LUFTDYKTIGHETSPÅBUD

CONTINENTAL

SAMMENDRAG

1946 - 1970

Fig. 1.

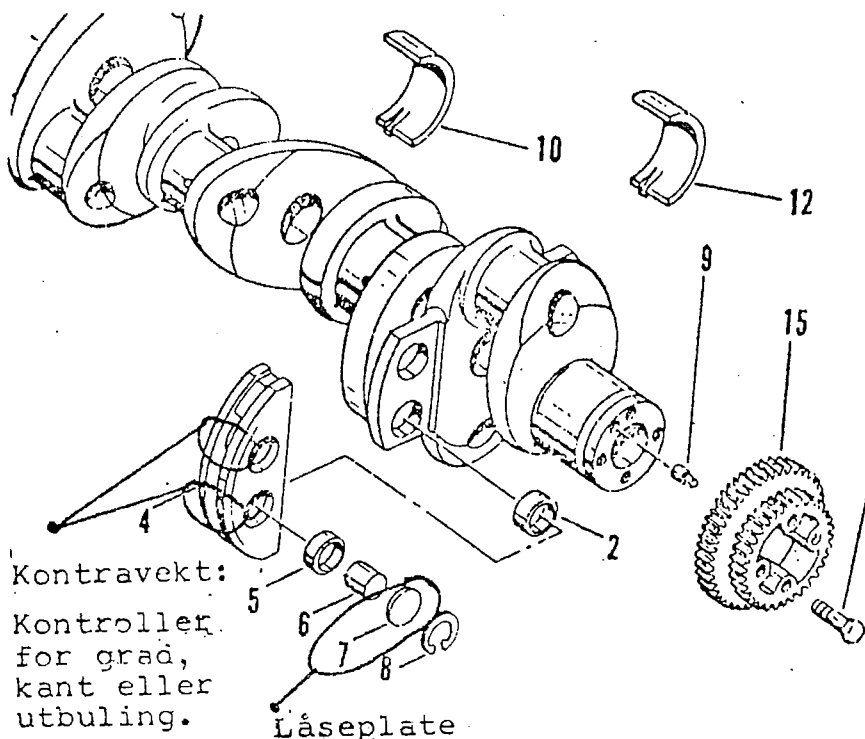
1. På grunn av inntrufne tilfeller av at låseplaten for veivakselens kontravekt-pin's P/N 628979 slites gjennom toppen av veivakselens kontravekt har Luftfartsverket bestemt at ny type låseplate med P/N 633976 monteres ved første overhaling av motoren, eller hvis sylinder nr. 1 eller sylinder nr. 2 er avmontert av andre grunner før den tid.
2. Videre skal følgende inspeksjon utføres:
 - a. Demonter blindplugg for timing plassert ved siden av sylinder nr. 2.
 - b. Roter veivakselen sakte rundt og gjennom timing-hullet, kontroller i området rundt toppen og på begge sider av veivakselens kontravekt.
 - c. Hvis grad eller antydning til kant observeres (se fig. 1) er dette en indikasjon på at låseplaten har begynt å slite seg gjennom kontravekten. Ved et slikt tilfelle, demonter sylinder nr. 1 eller sylinder nr. 2 og skift kontravekt og låseplate.
